# SERVICE-INFO

## Sprememba oblikovanja preusmerjevalnega valja 532 0433 10

**Št. LuK-AS:** 532 0433 10

Preusmerjevalni valj 532 0433 10, dosedanja izvedba (A) in nova izvedba (B)

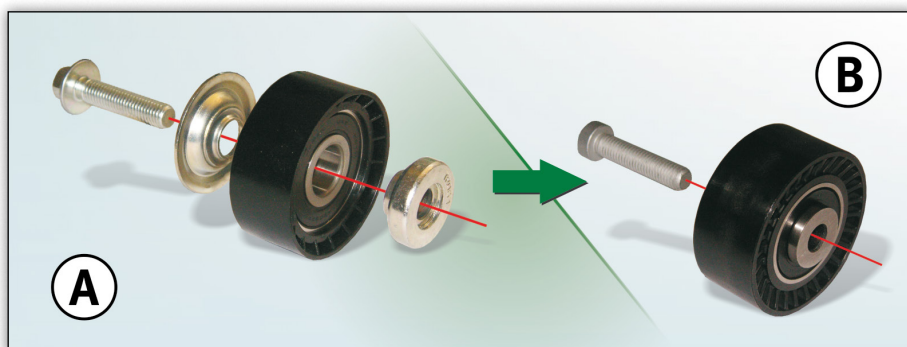
V sklopu neprestanega izpopolnjevana naših izdelkov smo spremenili oblikovanje peusmerjevalnega valja 532 0433 10.

Nova izvedba nima več prekrivne plošče, ki je bila dobavljena nepritrjena, in distančnika (slika 1, A). Obe komponenti sta pri novi različici integrirani (slika 1, B) in sta torej sestavni del preusmerjevalnega valja.

V fazi prehoda na drug material lahko nastanejo mešane zaloge obeh tipov. Obe različici izpolnjujeta tehnične zahteve in ju je mogoče neomejeno uporabljati.

Preusmerjevalne valje pod A in B (glej sliko) smete pritrčiti samo z vijaki, dobavljenimi z valji.

Valj A: M10x45, vijak s 6-robo glavo z vencem

Valj B: M10x45, torxs-vijak
